交通及運輸事務委員會文件第 35/2014 號 (7.10.2014)

二零一四年七月二十九日第十七次會議

進展報告

附件二

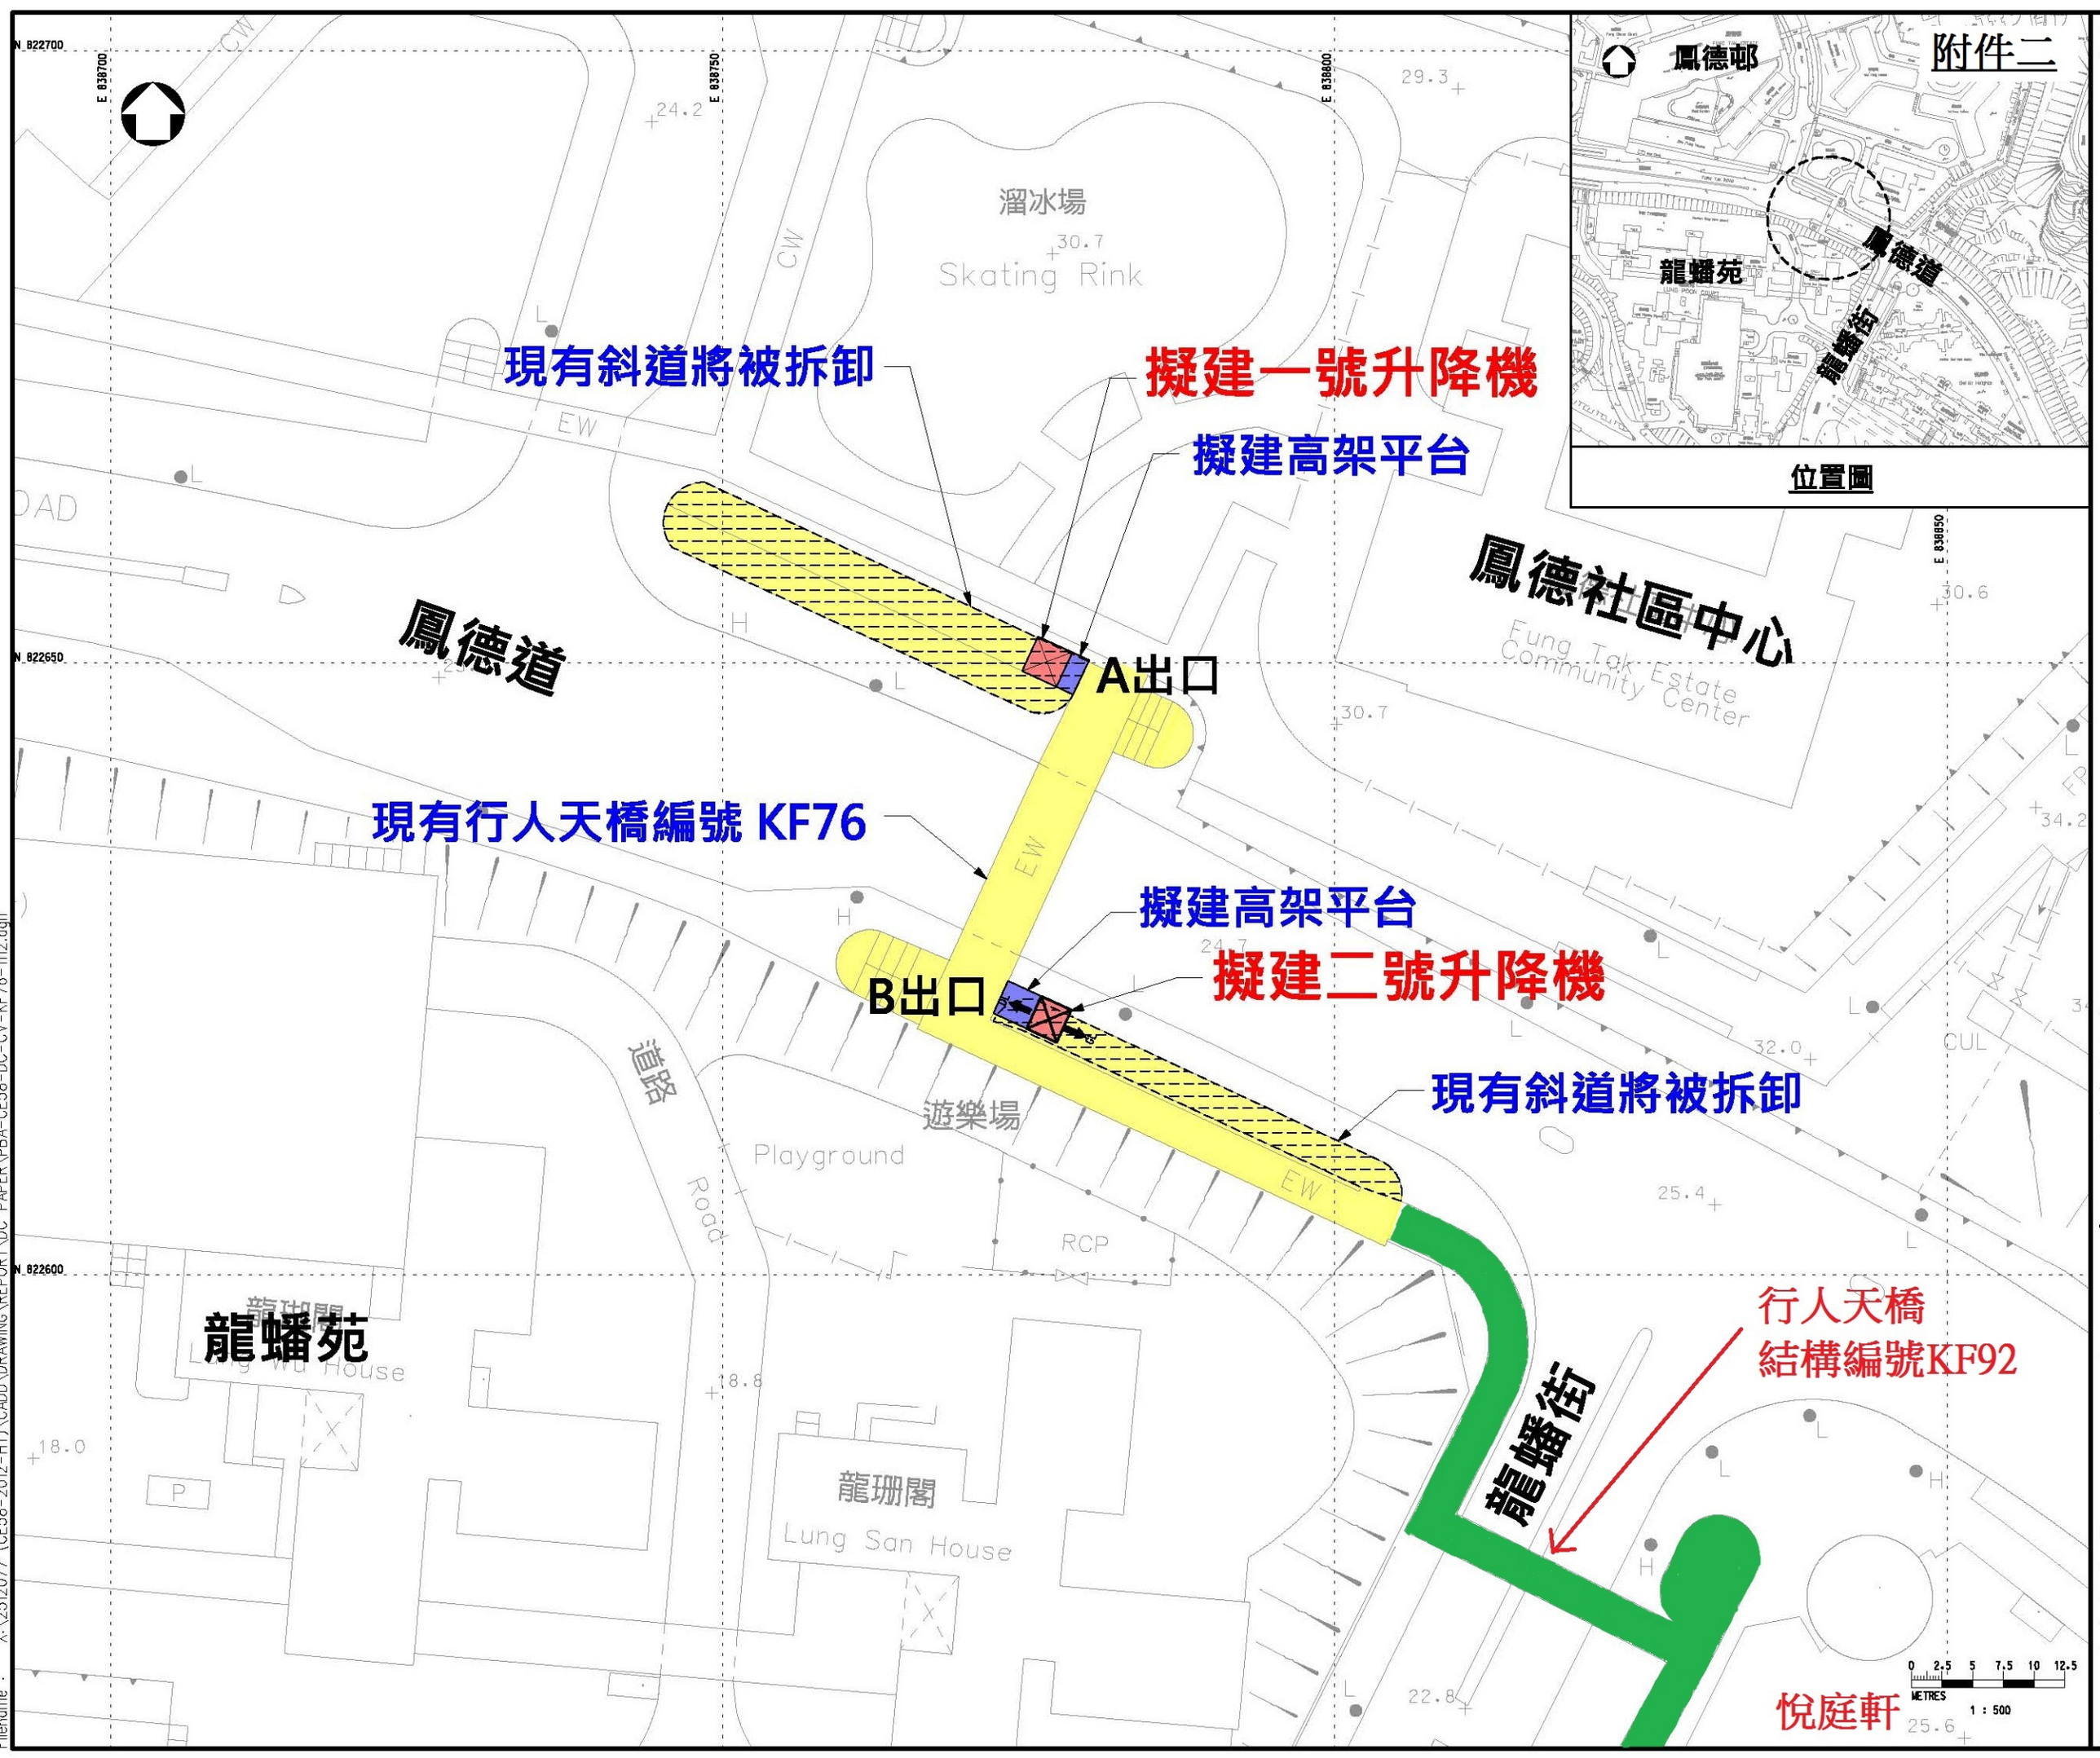
黃大仙區議會轄下交通及運輸事務委員會(下稱「本會」)於二零一四年七月二十九日的會議上，曾討論譚香文議員的建議，即在橫跨龍蟠街行人天橋(結構編號：KF92)近悅庭軒位置加建升降機，並認為土木工程拓展署應一併處理在行人天橋結構編號 KF76 及 KF92 加建升降機的工程。譚議員的有關意見書載於附件一。

雖然土木工程拓展署在會議上表示從政府的角度，行人天橋結構編號 KF76 與 KF92 屬兩個不同結構，但本會認為對於居民而言，兩組天橋其實相通並屬同一天橋結構，因此應一併處理。上述兩組行人天橋的位置圖載於附件二。

由於「人人暢道通行」計劃屬貴局負責的範疇，現特致函局長表達本會對上述事宜的意見，希望局方因應行人天橋結構編號 KF76 及 KF92 的特殊結構，考慮在「人人暢道通行」計劃下，一併處理為上述兩組行人天橋加建升降機的工程。

本人最近收到路政署的覆信，同意他們解釋 KF76A&B 的升降機主要是方便市民來往鳳德邨及鄰近行人天橋的巴士站。至於港鐵公司將在行人天橋 KF92加裝的升降機，主要是為了方便市民來往鑽石山港鐵站。但不同意港鐵公司說在技術上不可能在行人天橋KF92東面近悅庭軒加建升降機；雖然附近已經設有自動扶手電梯接駁到地面，但他們有否考慮到輪椅使用者、推嬰兒車的家及傷健人士?
